**PRZEDSIĘBIORSTWO
WODOCIĄGÓW I KANALIZACJI
W NOWYM TOMYŚLU
Spółka z o.o.**

Przedsiębiorstwo Wodociągów i Kanalizacji w Nowym Tomyślu Spółka z o.o. przesyła odpowiedzi na pytania do postępowania na montaż instalacji odgromowej na jednym obiekcie (ID 355874):

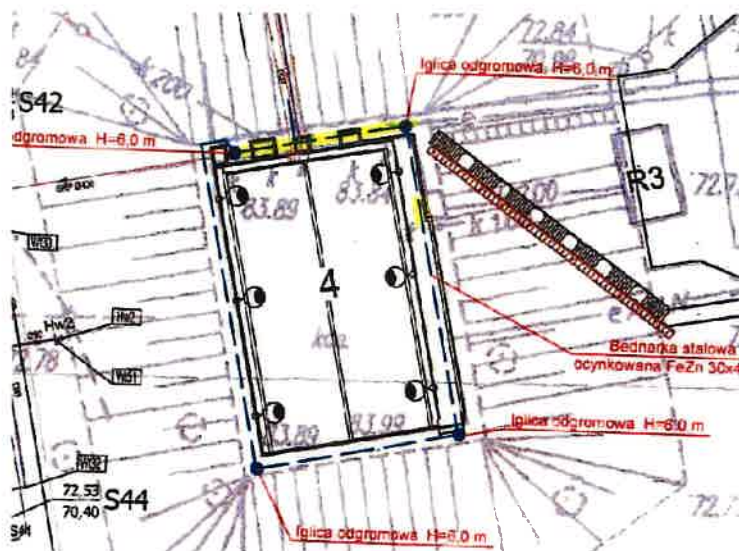
Czy na około zbiornika retencyjnego jest wyłącznie teren zielony? Czy jest może kostka brukowa do odtworzenia? Chodzi o trasę wykonania uziomu (na około zbiornika oraz do miejsca gdzie uziom projektowany ma się połączyć z istniejącym).

W miejscach zaznaczonych na poniższym rysunku kolorem żółtym może zaistnieć konieczność odtworzenia nawierzchni z kostki brukowej po wykonaniu instalacji odgromowej.
